RELATÓRIO TRIMESTRAL DE ACOMPANHAMENTO MANUTENÇÃO PARQUE FOZ RIACHO MACEIÓ

OPERAÇÃO URBANA CONSORCIADA: OUC PARQUE FOZ RIACHO MACEIÓ

RELATÓRIO NÚMERO: 27

DATA VISITA: 11/12/2023

Painel 9 – Mapeamento das pontes com identificação dos pontos.

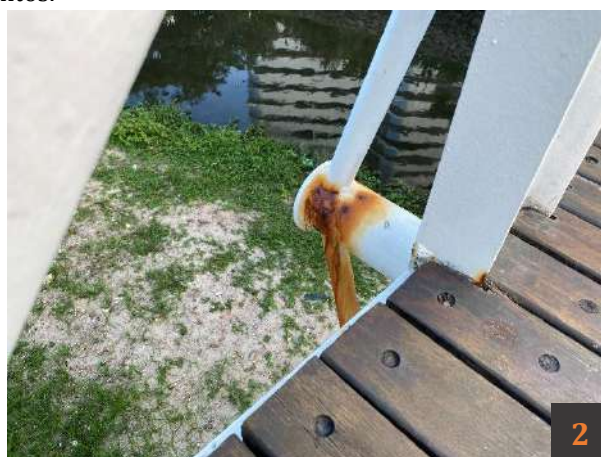
Análise: O Parque Urbano Arquiteto Otacílio Teixeira Neto possui três pontes com pranchas de madeira maciça envernizadas, conforme ilustrado na figura 1 do painel 9. Identificou-se a necessidade de aplicar verniz no piso de madeira que constitui a estrutura da passarela, visando aumentar a durabilidade contra os desgastes causados pelo uso, sol e chuva. Além disso, notou-se que os guarda-corpos requerem atenção em áreas críticas, demandando uma nova pintura, conforme evidenciado nas figuras 2 e 3.

Painel 16 – Mapeamento com identificação dos pontos com necessidade de reparos.

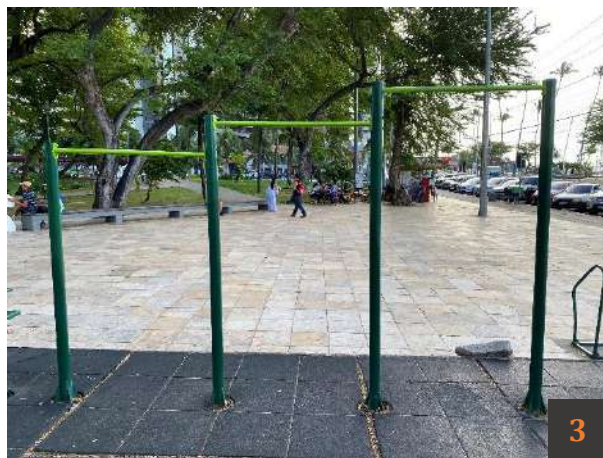
Análise: A academia ao livre encontra-se com os equipamentos que aparentam terem sido pintados recentemente, com alguns pequenos pontos de ferrugem e uso, não foram constatados equipamentos soltos do piso (figuras 1 a 3 do painel 16). Portanto, ressalta-se que a manutenção dos aparelhos deve continuar sendo feita regularmente, no intuito de garantir maior durabilidade e resistência quanto às intempéries do dia a dia.
